Keuringsverslag van een elektrische laagspanning- en zeer lage spanningsinstallatie

NIET CONFORM

Straatnaam Langensteenweg
Huisnummer 28
Busnummer -
Postcode 1785
Gemeente MERCHTEM
Land België

Controlebezoek van een huishoudelijke installatie volgens (KB 08/09/2019) - AREI Boek 1- 6.5. en 4.2.4.3.

Afbeelding schakel- en verdeelbord:

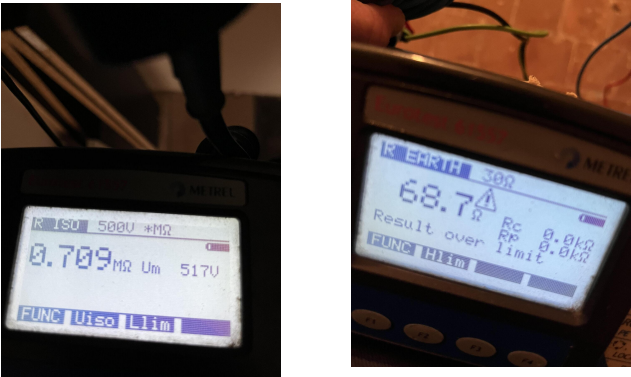
- I1.01 Eéndraadschema van de installatie is niet aanwezig. (Boek 1 Afdeling 2.12 - 2.13 en 3.1.2)
- I1.03 Situatieschema van de installatie is niet aanwezig. (Boek 1 Afdeling 2.12 - 2.13 en 3.1.2)
- I2.04 De spreidingsweerstand is groter dan 30 Ohm en kleiner dan 100 Ohm, maar de aanvullende maatregelen met betrekking tot de differentieelstroombeschermingsinrichtingen zijn niet uitgevoerd. (Boek 1 Onderafdeling 4.2.3.2. en 5.4.2.1.)
- I4.01 Hoofdequipotentiale verbinding(en) niet verwezenlijkt. (Boek 1 Onderafdeling 5.4.4.1. en 5.1.6.2)
- N3 Het is niet uitgesloten dat bij een nacontrole bijkomende inbreuken worden vastgesteld bij voorleggen schema's.
